## **URGENT - Notice corrective d'appareil médical Moniteur patient Xper Flex Cardio**

### **Anomalie de l'ECG et de la courbe de pression en temps réel, non-actualisation à l'écran de la mesure de SpO<sub>2</sub> ou de PNI**

<b>Anomalie de l'ECG et de la courbe de pression en temps réel</b>

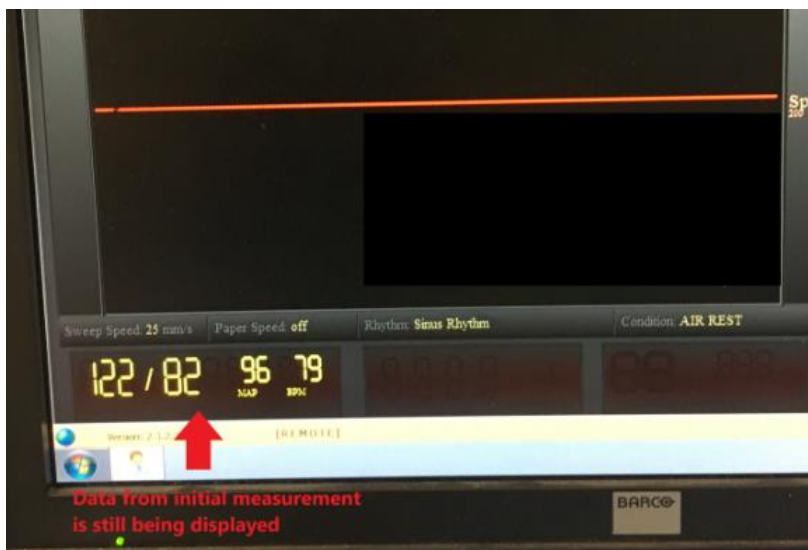
1. Anomalie de l'ECG et de la courbe de pression en temps réel: dans certaines conditions, les courbes en temps réel peuvent ne pas être projetées ou affichées avec précision. Si ce problème survient lors la projection du complexe QRS de l'ECG sur le canal ECG, l'onde R peut être raccourcie ou manquante, ou le complexe QRS peut apparaître légèrement élargi. Une courbe de pression ou une autre courbe phasique est susceptible de présenter une "crênelure" ou de sembler "aplatie".

<b>SYSTÈMES CONCERNÉS</b>	Flex Cardio (modèles FC2010 et FC2020) Numéros de produit: 453564241901, 453564241911, 453564483321, 453564483331, 453564621791, 453564621801, 453564669081
<b>DESCRIPTION DU PROBLÈME</b>	<ol style="list-style-type: none"> <li>1. Anomalie de l'ECG et de la courbe de pression en temps réel: dans certaines conditions, les courbes en temps réel peuvent ne pas être projetées ou affichées avec précision. Ce problème est uniquement lié à l'affichage des courbes; toutes les données numériques, y compris la pression invasive (PI), la PNI, la fréquence respiratoire et le CO<sub>2</sub> en fin d'expiration, sont correctes. Si ce problème survient lors la projection du complexe QRS de l'ECG sur le canal ECG, l'onde R peut être raccourcie ou manquante, ou le complexe QRS peut apparaître légèrement élargi. Une courbe de pression ou une autre courbe phasique est susceptible de présenter une "crênelure" ou de sembler "aplatie".</li> <li>2. Non-actualisation à l'écran de la mesure de SpO<sub>2</sub>: la valeur numérique de saturation en oxygène (SpO<sub>2</sub>) affichée sur l'appareil peut se figer, entraînant l'affichage de mesures non actualisées.</li> <li>3. Non-actualisation à l'écran de la mesure de PNI: en mode de cycle de mesure automatique, si la communication avec le capteur de PNI est perdue, le cycle de la pompe n'est pas effectué et la valeur numérique de pression non invasive (PNI) affichée sur l'appareil n'est pas mise à jour, entraînant l'affichage de mesures non actualisées.</li> </ol> <p>Des exemples de chaque problème sont fournis ci-dessous.</p>

<b>IDENTIFICATION DES SYSTÈMES CONCERNÉS</b>	<div style="display: flex; justify-content: space-around; align-items: center;">  <div style="text-align: center;"> <p>Le numéro de service et le</p> </div>  </div>
<b>ACTION À METTRE EN ŒUVRE PAR LE CLIENT / UTILISATEUR</b>	<p>En attendant que Philips vous contacte pour planifier la résolution de ces problèmes, vous pouvez continuer à utiliser l'appareil à condition que chaque patient sous monitoring soit également surveillé de près par un professionnel de santé qualifié qui a pris connaissance de cette notification. Si l'utilisateur observe un complexe QRS manquant ou élargi sur l'ECG, il convient de soumettre le patient à des examens et d'établir une corrélation clinique avec les autres paramètres de surveillance. Pour le problème affectant la SpO<sub>2</sub>, Philips conseille aux utilisateurs d'activer l'affichage de la courbe de pléthysmographie de la SpO<sub>2</sub> pendant l'utilisation. Si la courbe apparaît aplatie, il convient d'examiner l'état respiratoire et l'oxygénation du patient. Pour le problème affectant la PNI, Philips conseille aux utilisateurs de lancer uniquement des mesures de PNI manuelles sur le Flex Cardio et de ne pas utiliser la fonction de cycle de mesure automatique de la PNI. Si l'utilisateur remarque que la mesure de SpO<sub>2</sub> ou de PNI n'est plus mise à jour, il lui est possible de réinitialiser l'appareil en le mettant hors tension puis à nouveau sous tension. Il est important de noter que le dossier patient en cours doit être fermé avant de mettre le Flex Cardio hors tension. Une fois le Flex Cardio redémarré et pleinement opérationnel, le dossier patient doit être rouvert. Veuillez noter que la mise sous tension puis hors tension du système n'empêche pas le problème de se reproduire.</p>

<b>ACTIONS MENÉES PAR PHILIPS HEALTHCARE</b>	<p>Un représentant Philips vous contactera au sujet de votre appareil Xper Flex Cardio concerné. Chaque système concerné nécessitera une mise à jour logicielle par Philips. En outre, tous les kits multimédia de logiciel et de documentation seront remplacés. Ces actions seront gracieusement prises en charge par Philips.</p>
